## 改善箇所説明図

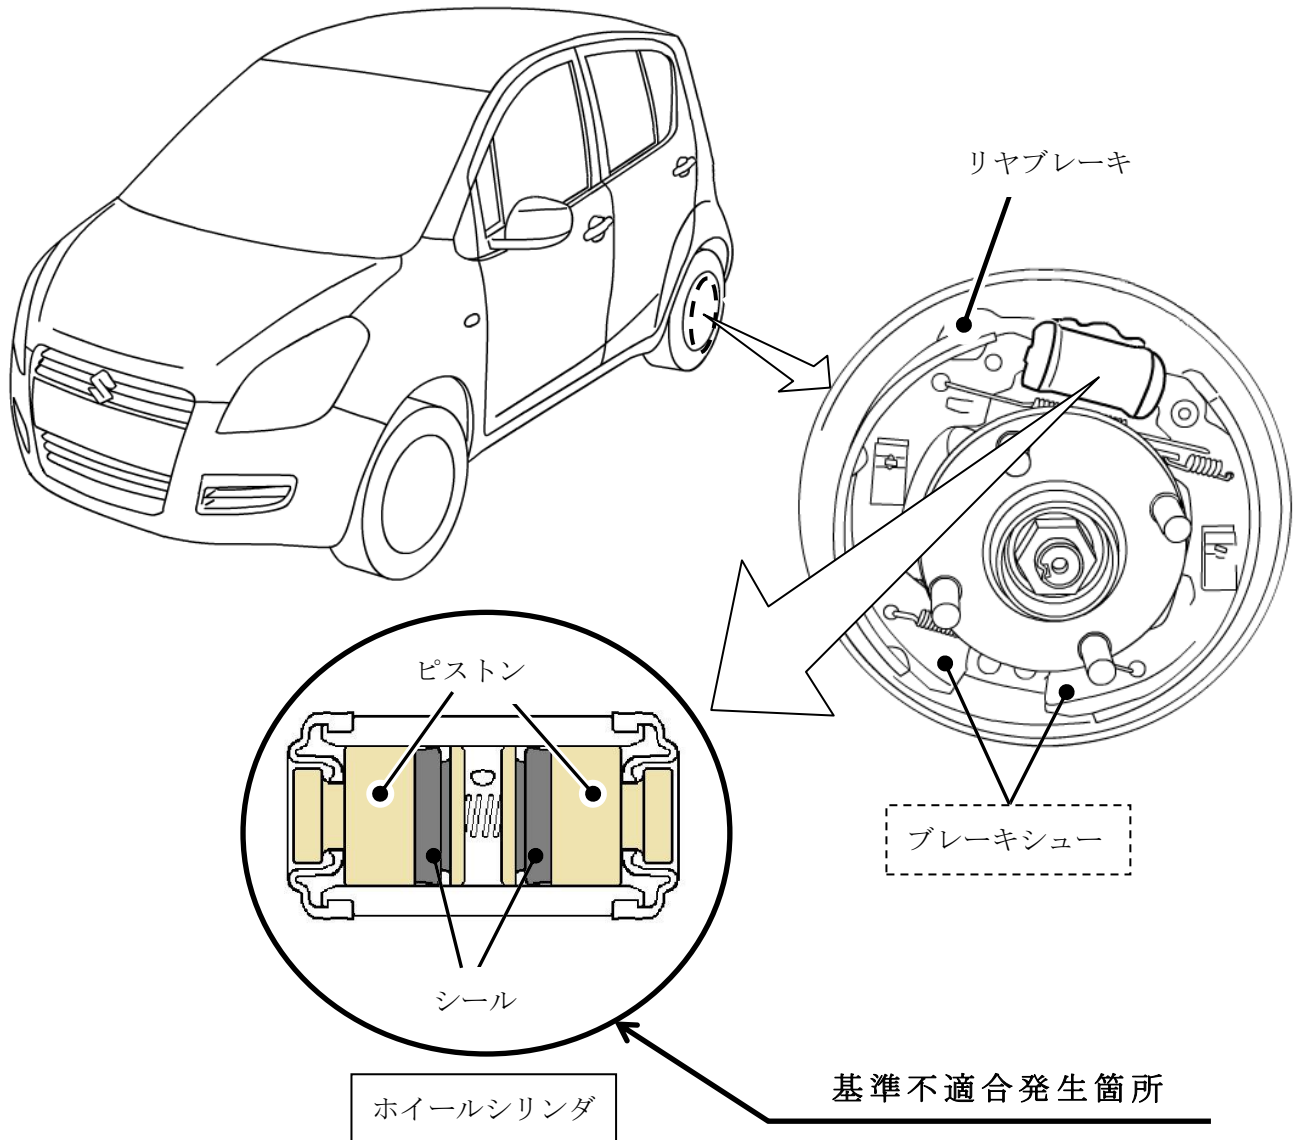
後輪用主ブレーキにおいて、ホイールシリンダのピストンの防錆性能が不足しているため、使用過程において外気の水分が当該シリンダ内に侵入するとピストンに錆が発生することがある。そのため、錆によりピストンの動きが悪くなることでシールが傷つけられ、ブレーキ液が漏れ、警告灯が点灯し、最悪の場合、制動力が低下するおそれがある。

全車両、ホイールシリンダを対策品に交換するとともに、ブレーキシューにブレーキ液が付着している物は、新品のブレーキシューに交換する。

識別：ID プレートに赤色のシールを貼付する。
